정기(기동점검) 점검 결과보고

[사천 빗물펌프장 유입관로 신설공사]

- 점검일시 : 2021.05.06 (목)
- 점검결과
- ◆ 점검자 : 이상현

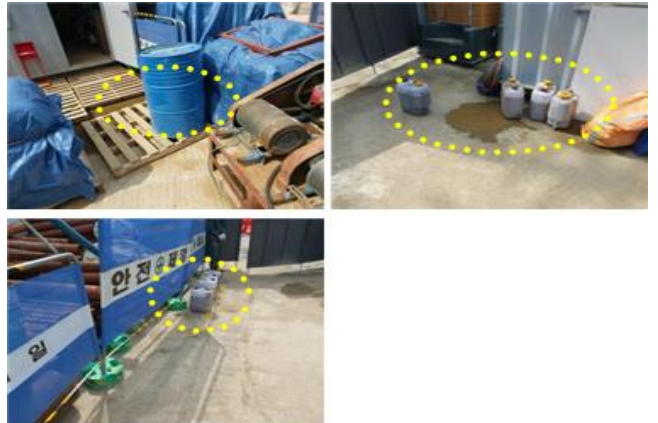
○ 가설통로 안전(방재시설부)

- 수직구 가설계단 일부구간은 주변 가시설로 매우 협소하고 계단 통행시 붙잡을 난간이 없어 답단을 대신 잡고 내려가야 하는 등 불안정한 행동을 유발하므로 로프 설치 등 여건에 맞는 안전한 통로를 확보하기 바람
- ※ 산업안전보건기준에 관한 규칙 제22조(통로의 설치)
